MODIFICACIÓN

Estudio de Impacto Ambiental Categoría II,
Denominado “SENDEROS DEL CHAGRES”

Promotor: GRAN AMANECER, S.A.

Resolución de Aprobación Resolución No. DEIA-IA-073-2022,
fechada el 15 de noviembre de 2022

2.2 Descripción de la modificación propuesta

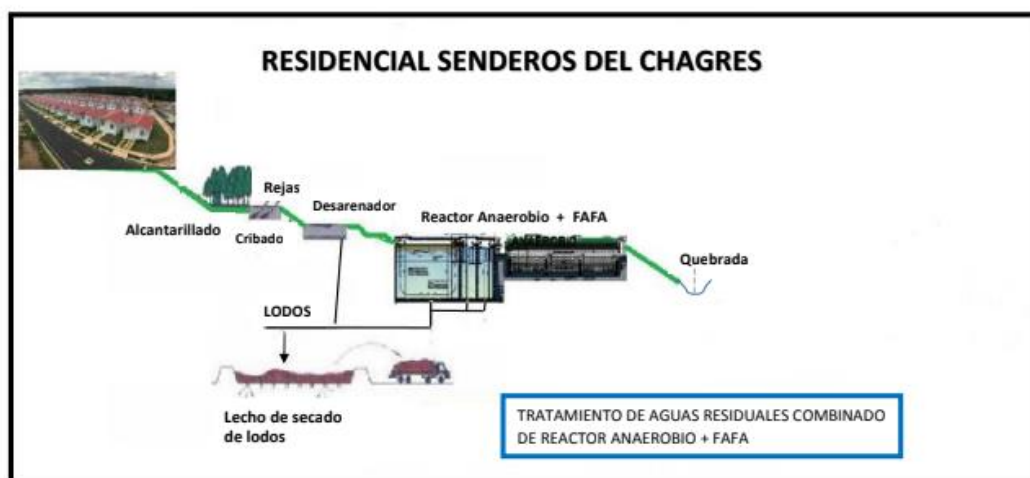
La nueva propuesta reduce los lotes aprobados de 990 a 985 lotes para todo el desarrollo del proyecto.

Para el tratamiento de las aguas residuales se utilizará un sistema combinado de Reactor anaerobio + FAFA. A diferencia de la Biolaguna indicada en el concepto

Adicional, hemos replanteado el diseño de la planta de tratamiento de acuerdo al avance del proyecto por etapas, esto favorece a que su funcionamiento y operación sea de acuerdo a la demanda existente y no un sobredimensionamiento que genera sobrecostos como lo hubiese generado la propuesta de diseño inicial.

En cuanto al replanteamiento de la biolaguna, hemos prescindido de su diseño original debido al alto costo constructivo ya que requiere una amplia extensión de terreno, a la recuperación lenta cuando se produce el deterioro del sistema biológico y a que puede presentar olores desagradables por H_2S , ácidos grasos y amidas.

9.8 Planos de la modificación

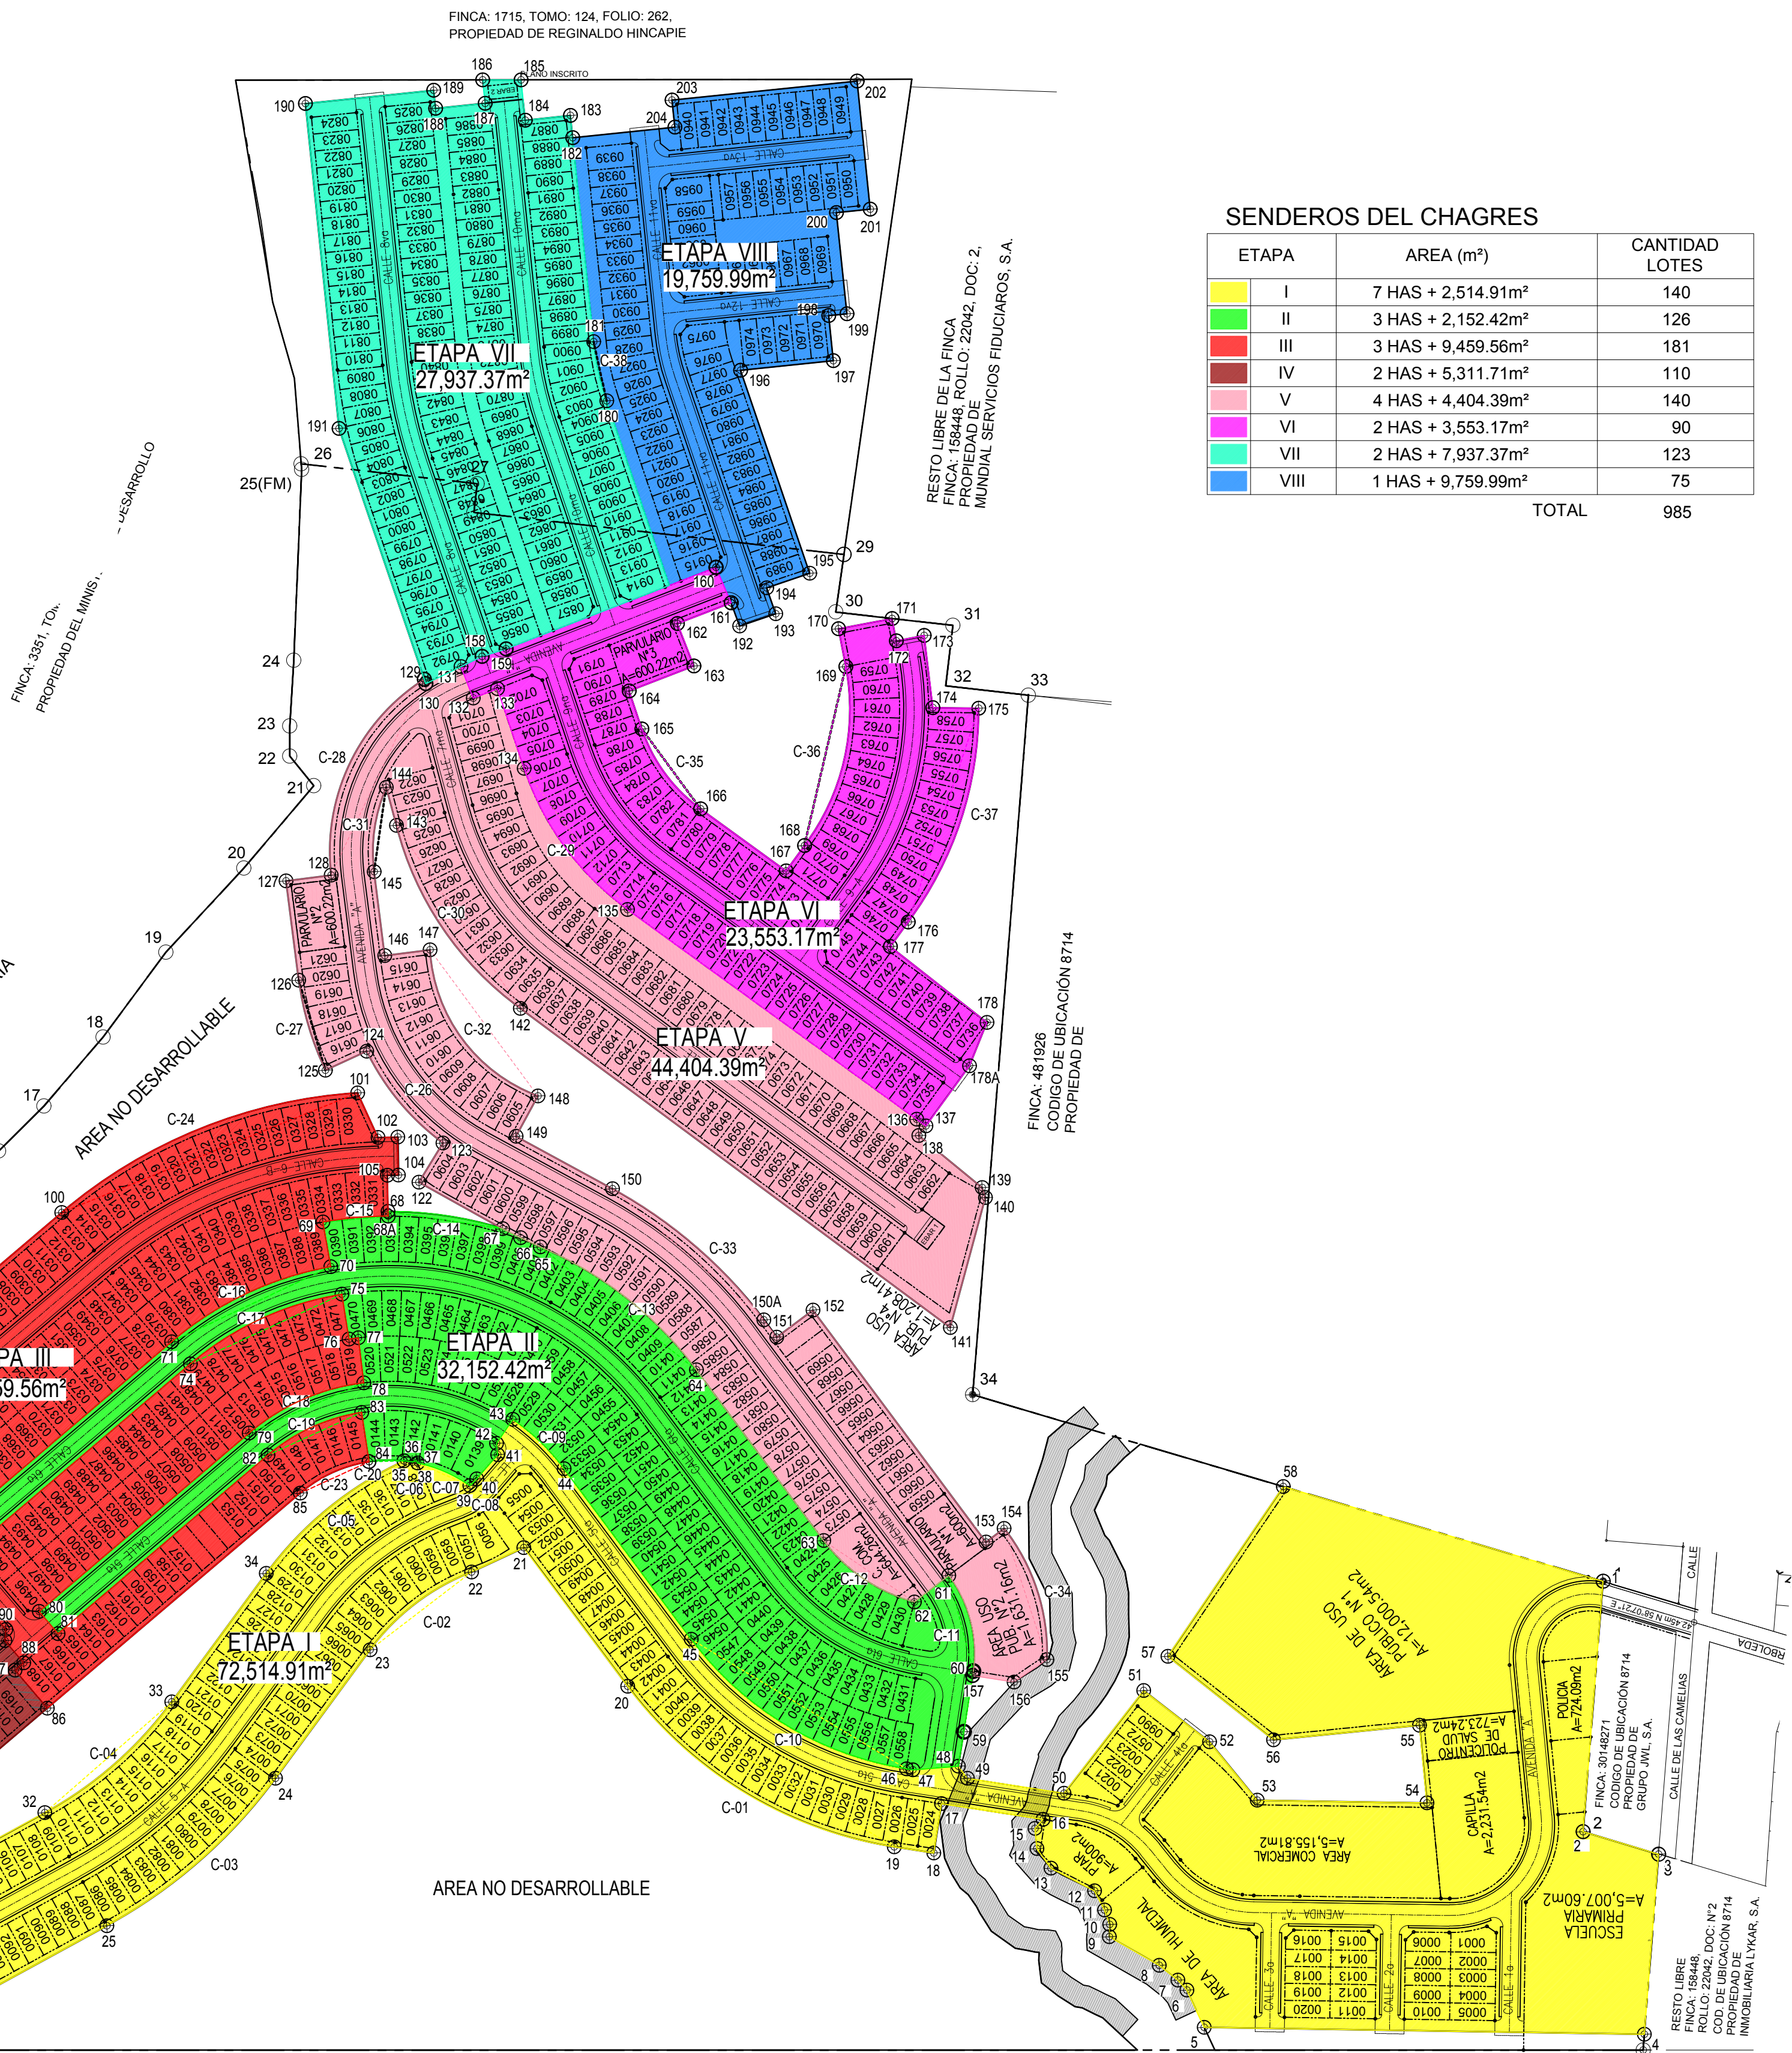
Actualmente la empresa promotora está obligada a ejecutar la modificación de dicho EsIA, categoría II, por cambios sustanciales en las condiciones de la financiación bancaria (en especial nuevos requerimientos y aumentos considerables tasas de interés), la realidad del mercado actual, el ritmo mucho más lento en la comercialización de proyectos similares, aunado a las incertidumbres de la posible renovación o no del Fondo Solidario MIVI, nos obliga a replantear el desarrollo del proyecto con mayor división de etapas autosuficientes (8 en total) para que el mismo sea autosostenible tanto constructivamente como financieramente y comercialmente, por estas razones u otras más ha obligado al promotor a dividir el polígono en otras etapas de desarrollo sobre la misma superficie aprobada.

9.11 Esquema del sistema de tratamiento

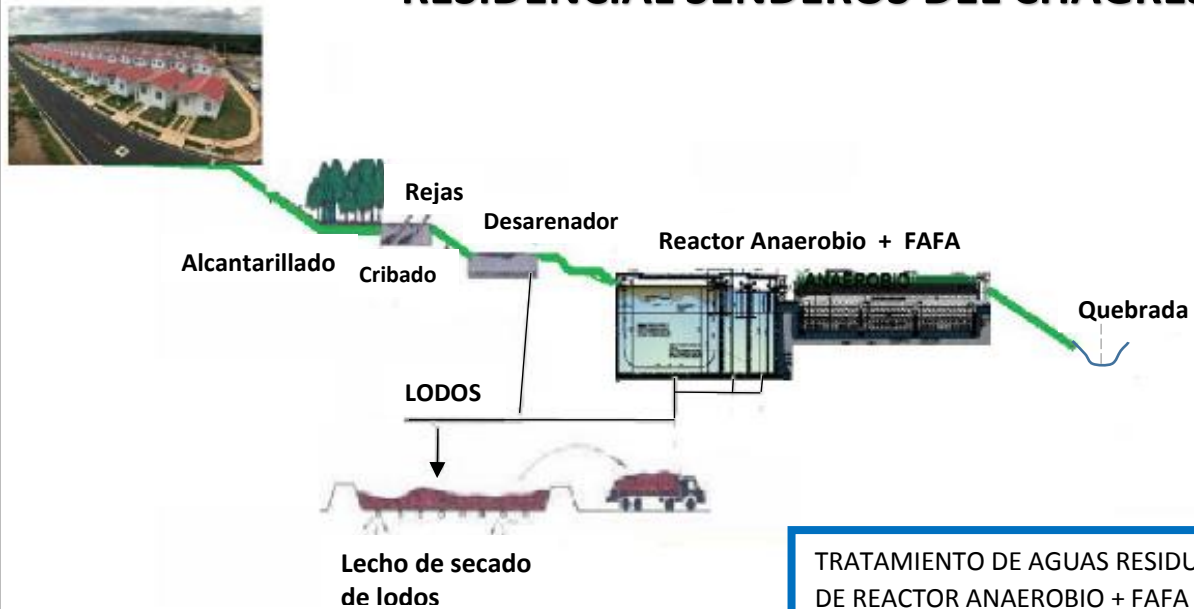
Contemplando además en el presente documento la modificación o cambio en la propuesta de la Planta de tratamiento de aguas residuales inicialmente aprobada que consistía en una PTAR + una Biolaguna y actualmente se propone construir una Planta de tratamiento de aguas residuales combinado de reactor anaerobio + FAFA.
